令和7年度大台町合同通学路点検改善要望書

学校名	大台町立宮川小学校	番号	1
場 所	下真手地内 多度橋バス停（大杉方面行き）周辺		
【現状】 多度橋バス停周辺は歩道がなく、路側帯も狭い。			
【改善要望】 横断歩道を渡って、バス停までの道）歩道を付けるか、路側帯を広げるかしてほしい			
【対策】 路肩幅も約1 m程度あることから早期対応は困難			
【写真・位置図等】

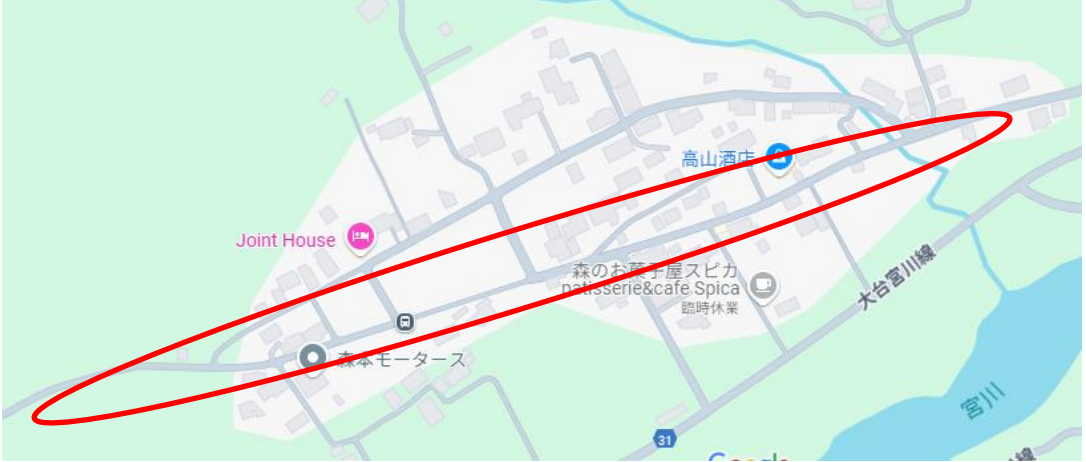
学校名	大台町立宮川小学校	番号	2
場 所	茂原地内 熊内方面から学校への通学路		
【現状】 歩道がなく路側帯も狭い。通学路の標識やガードレールもない。 車の対向、特にダンプやトラックなどがあると歩行者は山の斜面によけるしかなく、逃げ場がない。カーブミラーも見にくい。			
【改善要望】 グリーンベルトの延長 通学路の表示 減速の表示 ガードレール、ラバーポールなどの設置			
【対策】 予算要望を行いグリーンベルトの設置を実施していきます。			
【写真・位置図等】

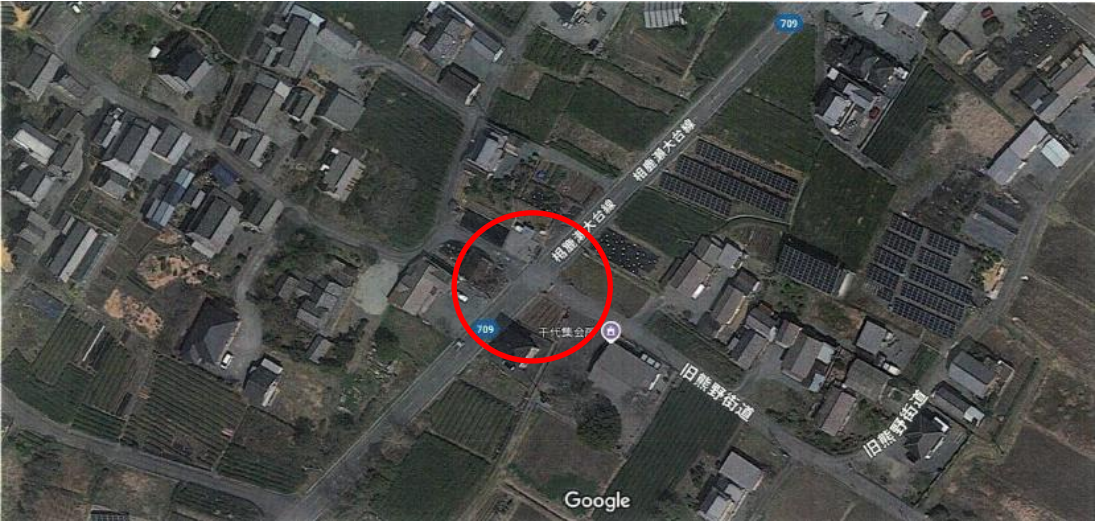
学校名	大台町立宮川小学校	番号	5
場 所	小切畑地内旧道		
【現状】 旧道は路側帯が狭い			
【改善要望】 路側帯幅の拡張もしくはグリーンベルトの設置			
【対策】 予算要望を行いグリーンベルトの設置を実施していきます。			
【写真・位置図等】 ※別添でも可

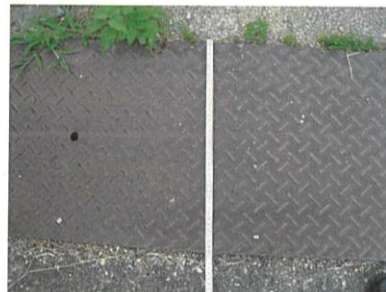
学校名	三瀬谷小学校	番号	1 3
場 所	川合地内 三叉路		
【現状】 左向きのカーブミラーはついているが、右向きのカーブミラーがない。 子どもの視点では草やガードレールがあり、右側が確認しづらい。			
【改善要望】 右向きのミラーをつけてほしい。			
【対策】 右向きのカーブミラーも設置し、両面2面のカーブミラーとする。			
【写真・位置図等】 ※別添でも可
